Važne informacije — Dell OptiPlex 790/990

Matična ploča

Slika 1. Matična ploča ranije verzije matične ploče sa sklopom hladila procesora

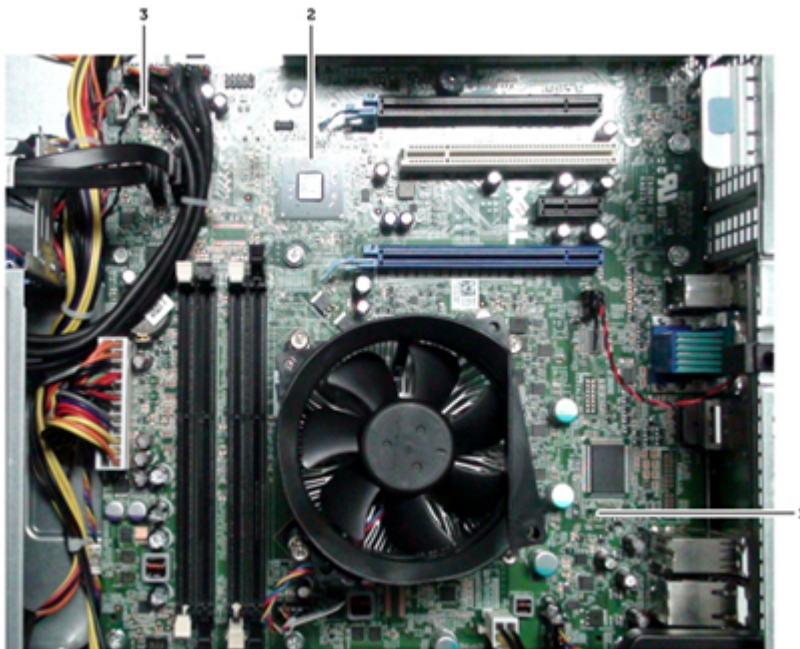
Slika prikazuje raniju verziju matične ploče koja je isporučena sa sklopom hladila procesora.

Sve matične ploče s verzijom A11 ili višom, NE sadrže sklop hladila procesora.

**NAPOMENA:** Ako je BIOS snižen na raniju verziju od verzije A11, prikazuje se poruka o pogrešci.
